改善箇所説明図

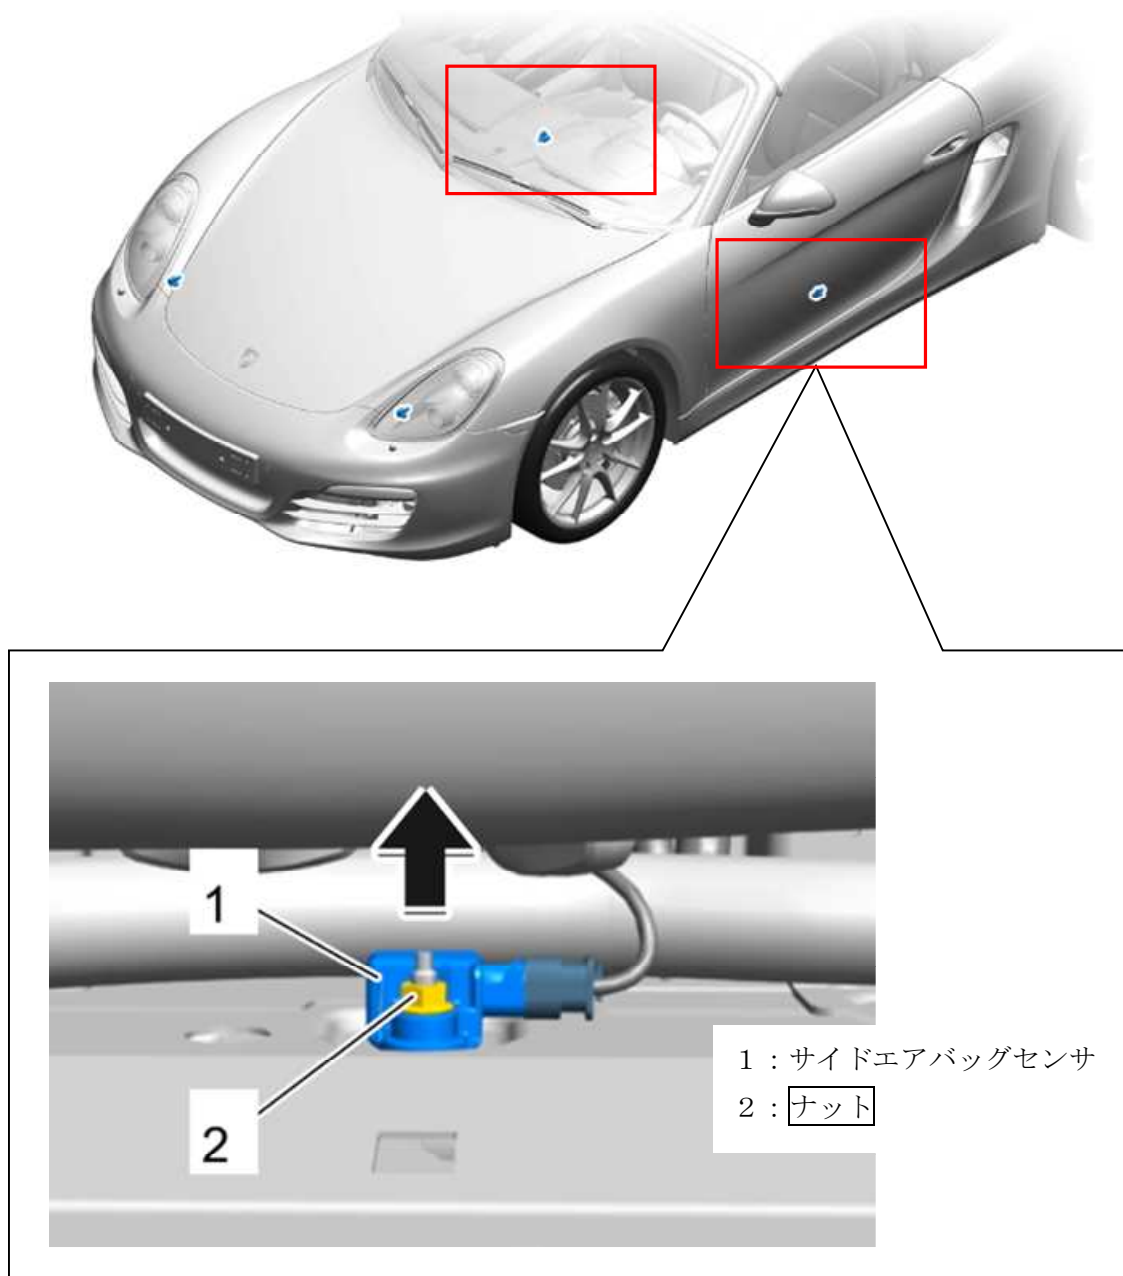
基準不適合発生箇所

左右サイドエアバッグセンサ取付ナットの締付作業指示が不適切なため、当該ナットが適切に締め付けられていないものがある。そのため、走行振動等により、当該ナットが緩み、エアバッグ警告灯の点灯や、衝突時にサイドエアバッグが適切に作動せず、乗員が保護できないおそれがある。

改善措置の内容

全車両、左右サイドエアバッグセンサ取付ナットを新品に交換し、適切な方法で締め付ける。

識別： 改善済車両には車台番号打刻の右側に黄色ペイントを塗布する。
